表. 準備書について提出された意見の概要及び当社の見解

図3-1. 石油精製工程(イメージ図)

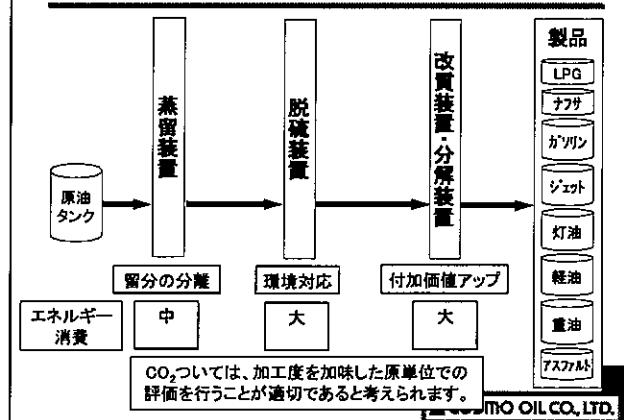
提出された意見の概要	当社の見解
<p>3. 今や地球温暖化は人類共通の課題であり、来年からは京都議定書の温室効果ガスの削減目標年も始まり、ポスト京都も来年のサミットでの主要な議題と予定されている。</p> <p>P. 136 (要約書) 表 5-11. 3 塚製油所における CO₂排出原単位、エネルギー消費原単位の予測結果によれば、1990年に 496 千 t-CO₂/年だった CO₂排出量が 2012 年には 2,308 千 t-CO₂/年に増加する。実際に 4.65 倍である。これに対し、CO₂排出原単位は 23.89kg-CO₂/kL から 19.01kg-CO₂/kL へと 20%以上低下している。</p> <p>P. 52 (要約書) 表 2-4. 7 原料・製品輸送計画によれば、原油・ナフサ等入るのは 5,605→10,398 千 kL/年に 1.855 倍になるだけであり、原単位減は数字のまやかしではないか?</p> <p>CO₂排出原単位の算出方法を開示願いたい。日本全体の CO₂排出量は、原油、石炭、LPG、LNG 等の輸入量から簡単に算出する事が出来る。この様な原単位が減っているので良しとしていたのでは、日本の CO₂排出量は減らす事は出来ない。見解をお聞きしたい。</p>	<p>製油所では、原油を海外から輸入し、蒸留装置で沸点の差を利用して各留分へ分離します。その後、環境対応のため脱硫装置で低硫黄化する等の石油精製工程を経て、品質の良いガソリン、灯油及び軽油等の石油製品を生産しています。また、衣料品やプラスチック等の石油化学用原料として付加価値の高いナフサ等を生産しています。このように環境対応のための低硫黄化や付加価値の高い製品に変えることを石油業界では「加工度を上げる」と言いますが、加工度が上がるにつれてエネルギー消費量は増加致します。従って、製油所での CO₂排出量は、製油所に入荷する原油やナフサ等の量だけでは評価できず、加工度を加味した原単位での評価が業界としての方法であります（図 3-1 参照）。</p>

「CO₂排出原単位」は、製油所内での燃料や電気の使用等による「CO₂排出量」を「原油換算処理量」で割って算出してあります。製油所におけるエネルギー消費原単位やCO₂排出原単位の分母には、前述した石油精製工程の加工度を考慮した「原油換算処理量」を使用しており、この考え方は世界中の製油所で広く採用され、国内でも広く一般的に使用されています（図 3-2 参照）。
